**AVIS RELATIF À LA PROTECTION
CONTRE LES EVENTUELS EFFETS NOCIFS ET NUISANCES
PROVOQUÉS PAR LES RAYONNEMENTS NON IONISANTS
GÉNÉRÉS PAR DES ANTENNES ÉMETTRICES STATIONNAIRES**

Commune : HANNUT - Exploitant : ORANGE

Référence exploitant : 695L1_1 - 32695L1_1 - 42695L1_1 - 52695L1_1

Rapport n° 3889 / 2025

Figure 1 : Vue en plan des lieux de séjour et des points de contrôle

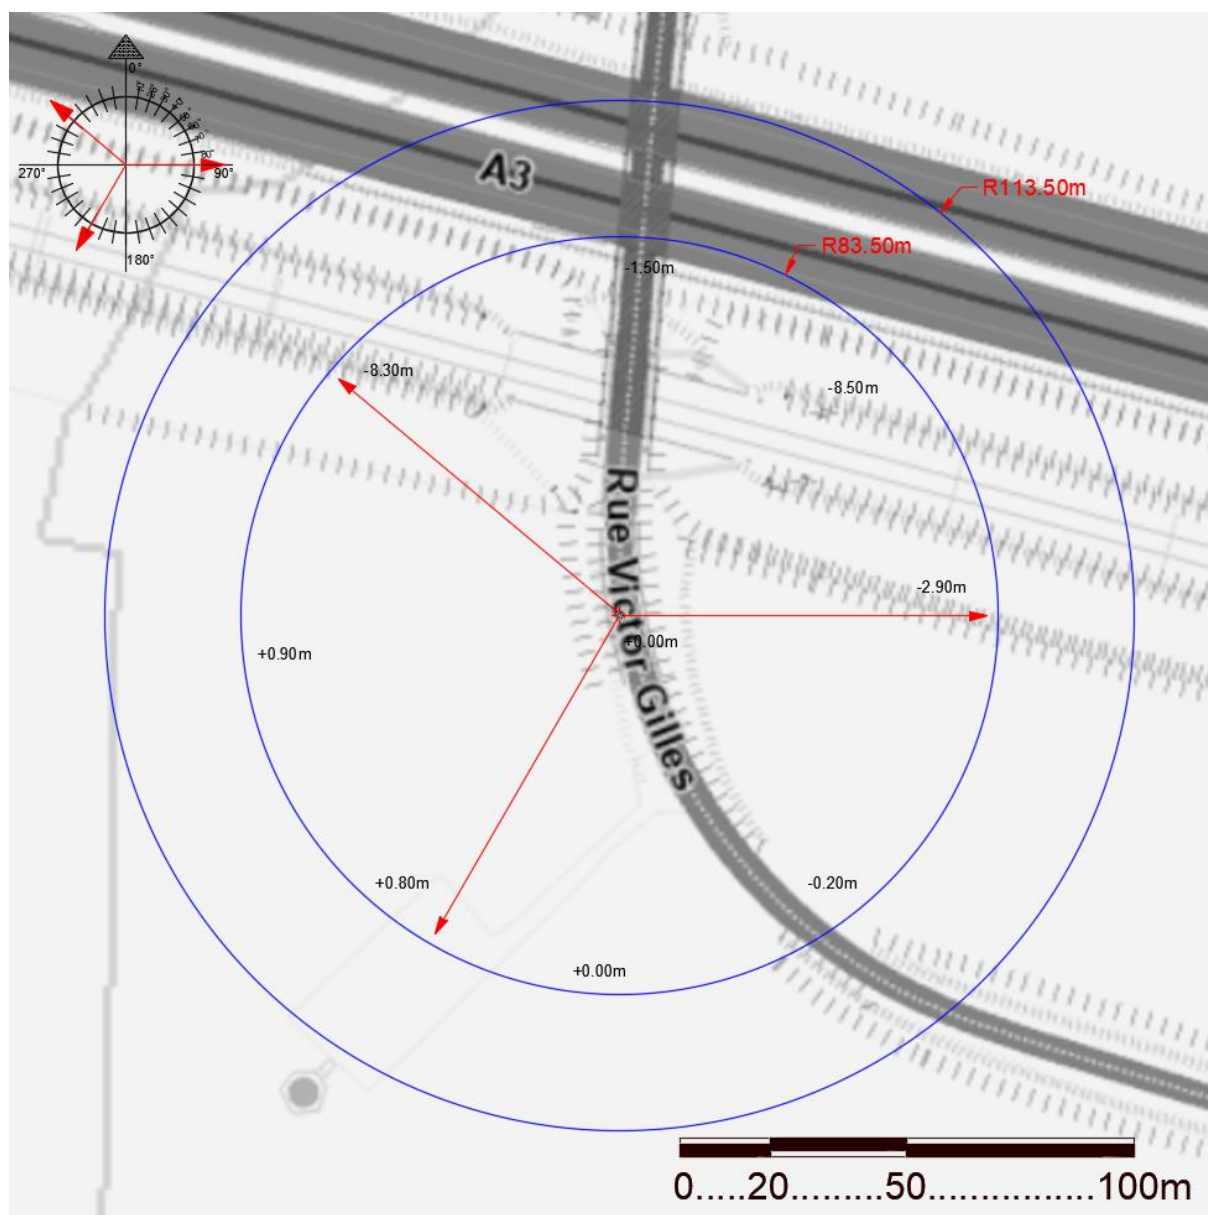
En ce qui concerne les antennes de l'installation mentionnées dans le tableau 1, la distance maximale à laquelle la limite pourrait être atteinte, à l'extérieur, est égale à 99,9 m. S'il n'y a pas de LS à une distance inférieure, les antennes respectent forcément la limite d'immission.

Dans le cas des LS situés à l'intérieur des bâtiments, une atténuation d'obstacle est prise en compte et il en résulte que la distance maximale à laquelle la limite pourrait être atteinte se réduit à 71,0 m.

Figure 2 : Vue en plan des installations d'antennes dans un rayon de 300 mètres autour de l'installation faisant l'objet de la demande d'avis

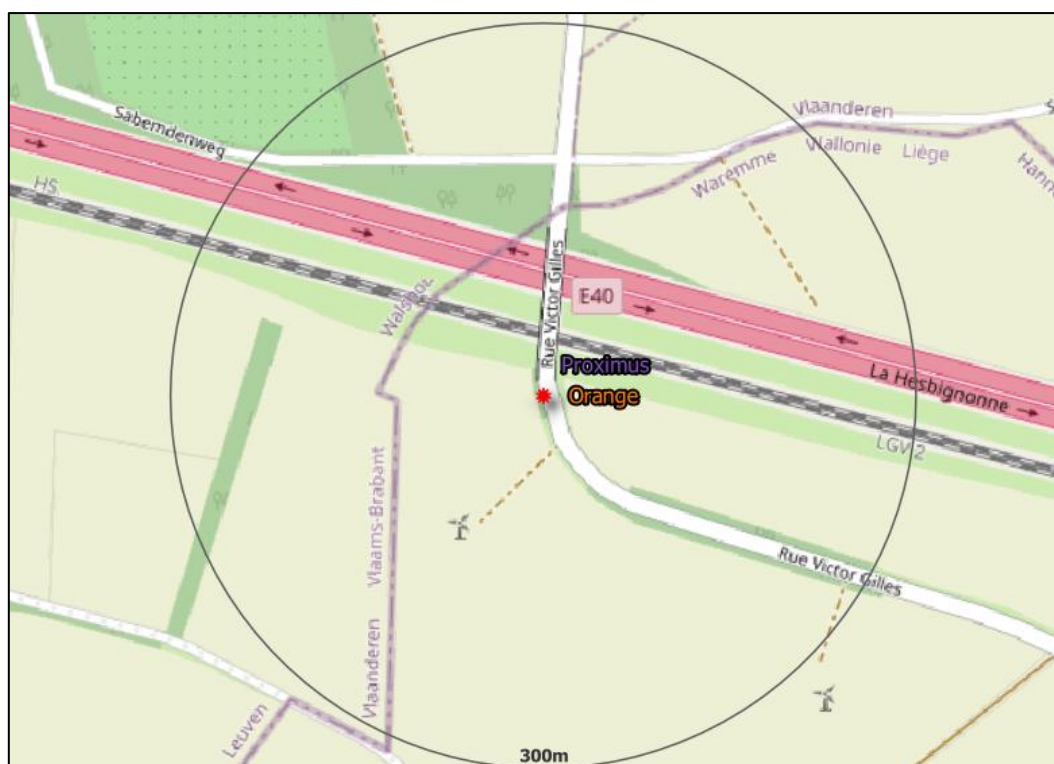
Compte tenu des considérations ci-dessus, il apparaît que l'intensité du rayonnement électromagnétique généré, dans les lieux de séjour situés dans un rayon de 300 mètres autour de l'installation référencée dans le paragraphe 2, par l'ensemble des antennes émettrices stationnaires de l'ensemble des exploitants du même site d'antennes émettrices stationnaires respecte la limite fixée à l'article 4, § 2 du décret.
